INSTALLAZIONE DI UN IMPIANTO DI PRODUZIONE DI ENERGIA DA FONTE SOLARE DENOMINATO "GROTTOLE 3" DI POTENZA IN IMMISSIONE PARI A 20.000,00 kW E POTENZA DI PICCO PARI A 19.996,99 kW

Addendum allo Studio di Impatto Ambientale

Impianto fotovoltaico $P_p = 19,99699$ MW_p
“GROTTOLE 3”
Comune di Grottole (MT)

**INTEGRAZIONE VOLONTARIA – ADDENDUM ALLO STUDIO
DI IMPATTO AMBIENTALE**

Figura 1_Soluzioni a confronto

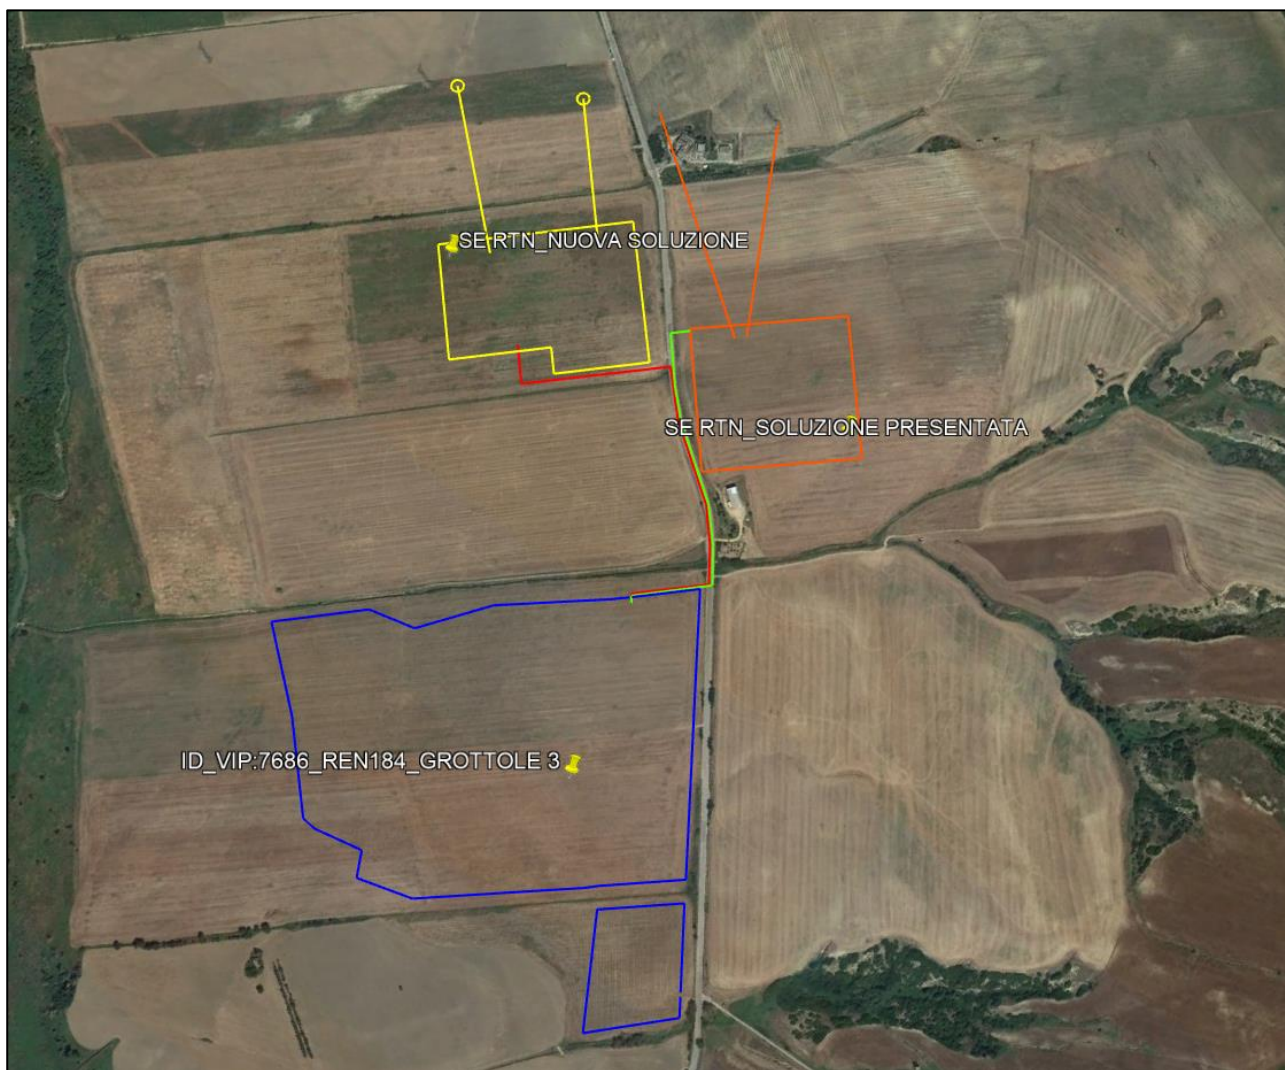
Si propone di seguito un'immagine esplicativa della modifica progettuale: in arancione la localizzazione della Stazione Elettrica della RTN e relativi raccordi alla linea esistente a 380 kV "Matera – Aliano", proposta con l'istanza; in giallo la soluzione B validata da Terna.

Come è possibile evincere dall'immagine in figura 1, la modifica riguarda solo la localizzazione delle opere di connessione alla rete e non è di tipo sostanziale: la consistenza della Stazione Elettrica della RTN (SE) è pressoché la stessa; la posizione della SE è quasi speculare e sarà ubicata sui terreni opposti rispetto alla strada provinciale 65 "Fondo Valle Basentello"; la tipologia dei raccordi aerei è la medesima; il collegamento dell'impianto fotovoltaico alla Stazione Elettrica della RTN mediante cavo in media tensione segue lo stesso percorso interrato su strada e subisce una variazione nella parte terminale, in corrispondenza dell'ingresso nella SE. Il layout di impianto fotovoltaico, invece, non subisce alcuna variazione.

Inoltre, essendo stata accettata la soluzione tecnica di connessione a 36 kV (di cui si allega alla presente il preventivo di connessione con evidenza dell'accettazione – "Allegato 1"), viene meno la necessità della stazione utente (prevista nella soluzione presentata con l'istanza) dove far avvenire l'innalzamento della tensione da 30 kV a 150 kV, prima di essere ulteriormente innalzata a 380 kV nella SE della RTN. Di fatti, il campo fotovoltaico si collegherà con elettrodotto in media tensione a 36 kV direttamente alla Stazione Elettrica della RTN, senza ulteriori passaggi intermedi. Pertanto, i trasformatori MT/BT contenuti all'interno delle cabine di conversione e trasformazione (power station) avranno le stesse caratteristiche elettriche con l'unica differenza che la tensione dell'avvolgimento secondario (in uscita) sarà a 36 kV e non più a 30 kV. Si configura, pertanto, una razionalizzazione delle opere di connessione a beneficio degli impatti che l'intervento progettuale nel suo complesso determina.
